106No06-04

提案四：起造人林明霞擬於中西區郡王段 988 地號(部分使用)新建地上 1 幢 4 層 6 戶之集合住宅。目前本案於建照審查階段之相關疑義詳如說明，提請討論。(提案人：臺南市建築師公會)。

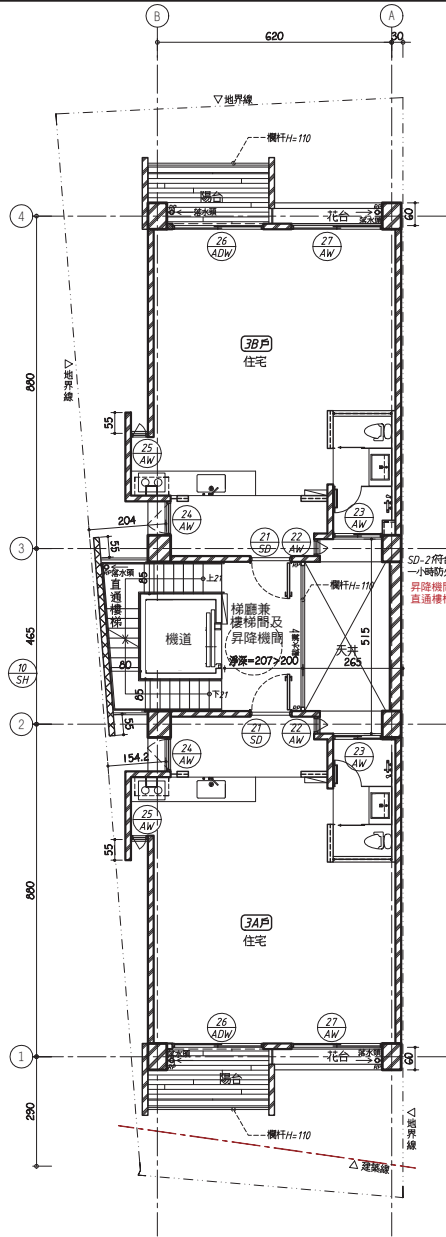
說明：一、建築物天井鄰地界線側面設置剪力牆疑義：本案於緊鄰地界側面留設天井，考量結構安全並強化建築前後量體結構之完整性，經專業技師設計與簽證設置剪力牆，於設計圖說詳予標註(詳本提案附件)，是否得予同意設置(參考：102 年第 4 次會議提案一之決議內容辦理)。

本案為 4 層公寓(未達 10 個住宅單位)，因基地面寬較小而使地面層無障礙通路部分與車道重疊(詳本提案附件)，查「建築物無障礙設施設計規範」尚無禁止或限制無障礙通路不得與車道重疊共用之相關規定，故兩者重疊非法所不許(參考：105 年第 4 次會議提案六之決議內容辦理)。

有關戶外直通樓梯及升降機間所連接的「共同使用之樓梯間、升降機間之梯廳」區域，是否能檢討 162 條「其梯廳面積未超過該層樓地板面積百分之十部分，得不計入該層樓地板面積」？依據 106 年第 2 次會議決議(提案十六第二項議題)「本編已有明定，執行尚無疑義」(附圖 C 處)。然建管科承辦人員提出本案樓梯間並非安全梯間、無明確區劃範圍，又如本編第 1 條之國卜 39 一(2)直通樓梯圈。1(二)所示「虛線範圍表示樓梯間」是否能與免計容積之梯廳重疊仍有疑問。然若必需將此類「虛線範圍」排除於梯廳之外，則「梯廳」之尺寸卻未能符合本編 162 條「其淨深度不得小於 2 公尺」之規定，於計算容積率滋生疑義，故提請討論。

一、建築物緊臨鄰地留設天井處設置剪力牆體者，應經專業技師檢討簽證，確為建築物結構所必須，且於圖說詳予標註者，方能設置。(參考 102.7.12 召開 102 年度第 4 次復核會議提案一及 105.5.3 召開 105 年度第 2 次復核會議提案五之決議辦理)。

二、建築物無障礙通路與車道重疊，尚無抵觸現行法令。(參考 105 年第 4 次復核會議提案六之決議內容辦理)。

三、「非安全梯之直通樓梯間」與「升降機間」共用使用形成「梯廳」空間(非同一使用單元)，其淨深度大於 2 公尺者，得標示為「梯廳兼樓梯間及升降機間」，依本編第 162 條第 1 項第 1 款規定，其梯廳面積未超過該層樓地板面積百分之十部分，得免計入該層容積樓地板面積。

決議：依臺南市建築師公會意見辦理。
